Onderbouwing

7	Omgevingsvergunning (nieuwbouw)	Aantal voorgaande behandelingen: 1
210143	Bouwadres	Moleneind 2a, Kortenhoef
	Soort bouwwerk	Bedrijfsgebouw
	Omschrijving	oprichten jachthavengebouw met recreatiewoningen
	Aanvrager	Jachthaven Kortenhoef
	Architect	-
	Tekeningnummer	5 items
	Welstandsnota	-
	Code gemeente	pré beoordeling
	Bestemmingsplan	Anders
grote com.	Bevindingen	De commissie is om advies gevraagd over de ruimtelijke onderbouwing voor een jachthavengebouw en 6 recreatiewoningen. Het bestaande bedrijfspand wordt vernieuwd en krijgt een lessenaarskap. De commissie is van mening dat de ambities en uitgangspunten ruimte bieden voor een goed plan. De commissie vraagt zich af of het ontwerp in deze vorm realiseerbaar en haalbaar is. Het uiteindelijk ontwerp zal er dan anders uitzien. Dit ontwerp is echter tevens veel te fors voor deze locatie en past niet binnen de bebouwingskorrel. Verder constateert zij dat de naar de noordzijde gerichte gevel te massief en gesloten is en niet aansluit bij wat in de omgeving aanwezig is. Het programma dient teruggebracht worden. Ze adviseert het bestemmingsplan te volgen en de goot van 6 meter en de nok van 9 te handhaven (voor nok zo

Vooraanzicht_nieuw

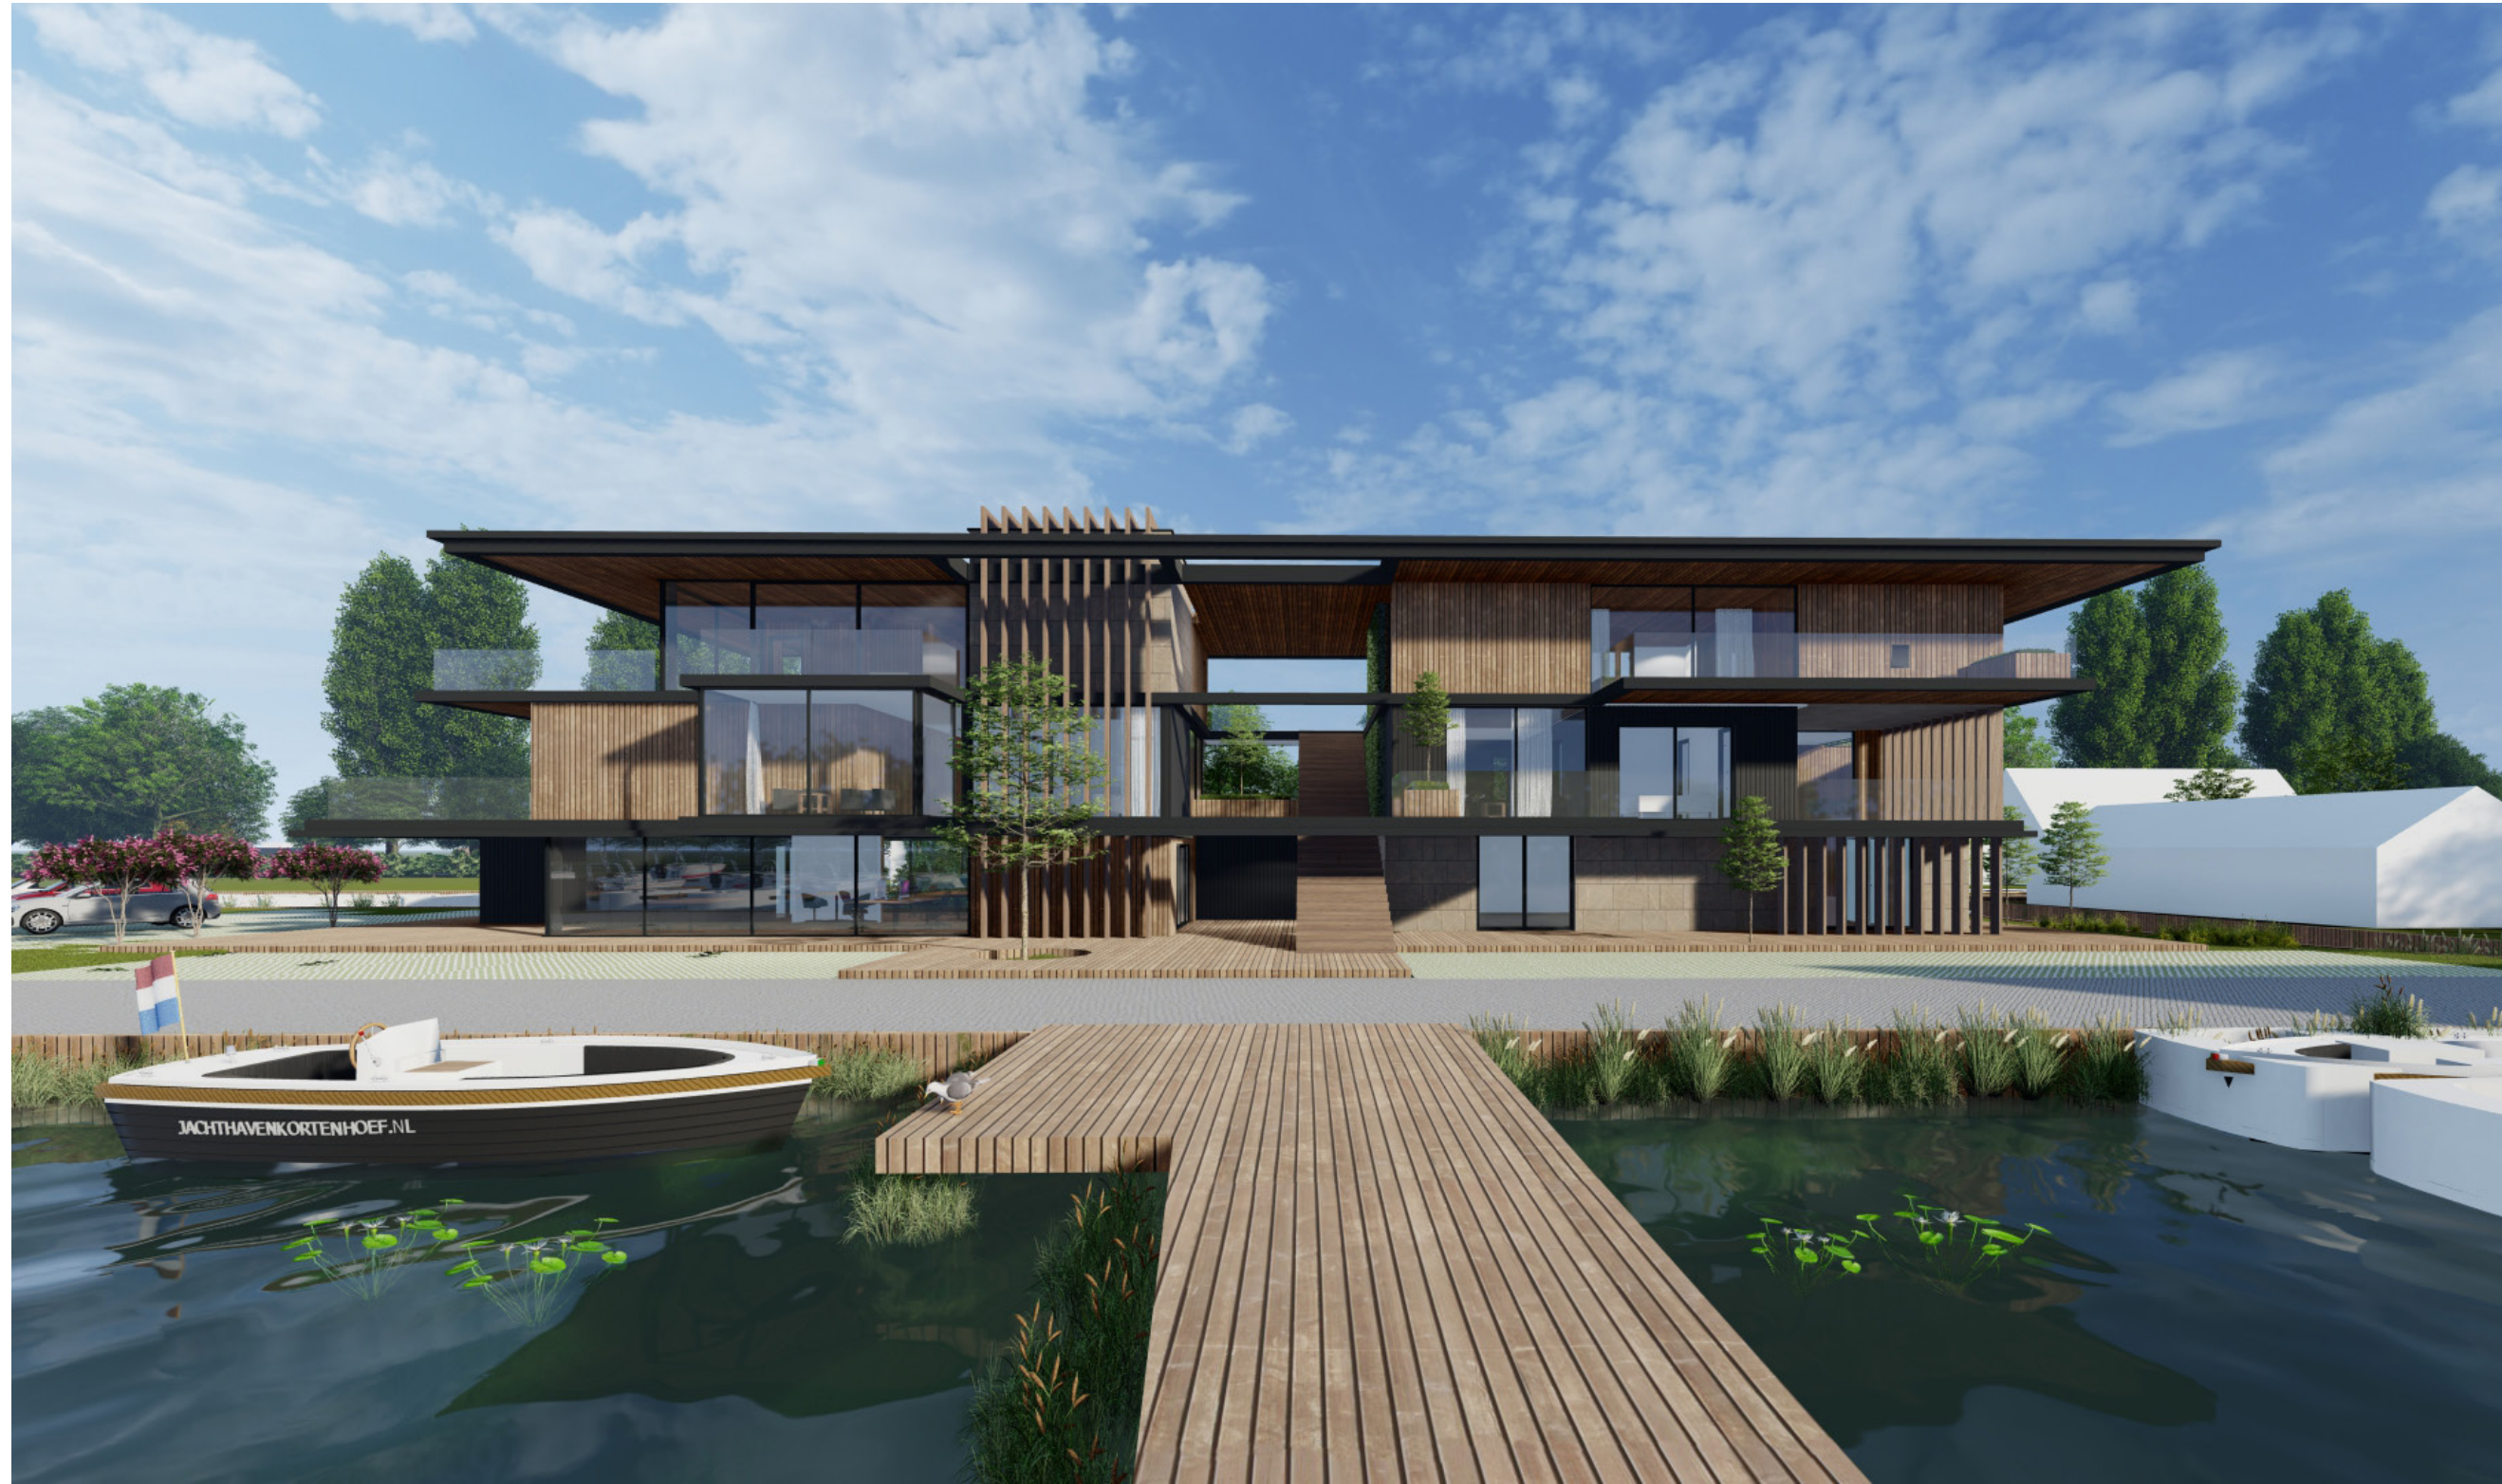
1. twijfels bij realiseerbaarheid
2. twijfels bij uiterlijke haalbaarheid
3. te forse bouwmassa voor de locatie
4. een nogal massief en gesloten noordgevel
5. voorstel om het ontwerp te voorzien van twee bouwlagen en een terugliggende setback
6. een energiezuinig en ecovriendelijk gebouw

1/2/3. In het aangepaste ontwerp hebben wij eerst gekeken naar het reduceren van de bouwmassa. Daarbij zijn de overhangende dakluifel de en balkons gehalveerd en is het hellend dak omgezet naar een platdak met een hoogte van +/-9m. Om het gebouw te voorzien van rustiger uiterlijke is er voor gekozen om de horizontale gelaagheid van het gebouw beter te benadrukken en de verticale kolommen te verwijderen. Door deze gelaagdheid sluit het gebouw beter aan op de naastgelegen waterwoningen. Door het verwijderen van de stalen kolommen is de hoofddraagconstructie ook herzien. In het nieuwe ontwerp wordt uitgegaan van een constructieve opbouw van CLT wanden en vloeren. Of te wel een nog natuurvriendelijker gebouw. 4. De lamellen in de noordgevel zijn verwijderd en is er doormiddel van open en gesloten vlakken getraagd de massiviteit te doorbreken. Wij denken dat de gebroken noordgevel met alle bossage geen overlast zullen vormen voor de omwonenden. 5. De achtergevel is voorzien met een gedeeltelijke set back over het appartement rechtzijgevel. Samen met de sparingen voor het hoofdtrappenhuis breekt de achtergevel waardoor deze minder massief lijkt. 6. Het doel is om het gebouw zo circulair en energiezuinig mogelijk te maken. Hiervoor is er in het ontwerpproces gebruik gemaakt van de methodes van Van Mourik en Metabolic. Vanuit deze methodes wordt het gebouw opgebouwd in vijf gebouwdelen die met hun verschillende levensduren onafhankelijk van elkaar gedemonteerd en weer gemonteerd kunnen worden. Met een warmtepompinstallatie, WTW-installatie en zonnepanelen is het gebouw energie neutraal. De overtollige energie wordt gebruikt voor het terrein. Deze kan worden opgeslagen in bijvoorbeeld een batterij die gekoppeld wordt aan oplaadpunten voor de elektrische fiets, de elektrische boot, elektrische auto, terreinverlichting etc.
